SERVICE INFO – INA 0030

Визуальные изменения опорного ролика 532 0138 10

Артикул: 532 0138 10

Рис.1:

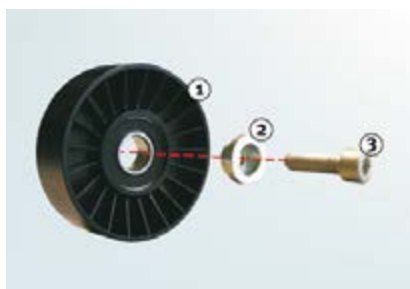
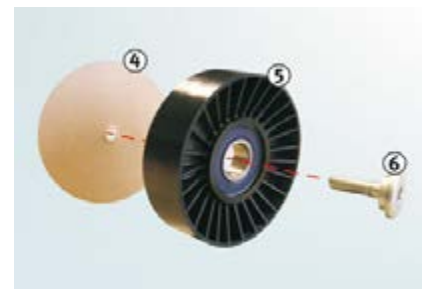
Благодаря нашей непрерывной работе по улучшению продукции, были внесены изменения в опорный ролик, артикул № 532 0138 10.

Данная листовка с сервисной информацией указывает на визуальные особенности как в прежней, так и новой конструкции.

532 0138 10 – прежняя конструкция

1. Прежняя конструкция обводного ролика
2. Шайба
3. Винт

532 0138 10 – новая конструкция

4. Картонный диск (Фиксатор винта – должен быть удален перед установкой)
5. Новая конструкция опорного ролика
6. Винт (со встроенной шайбой)
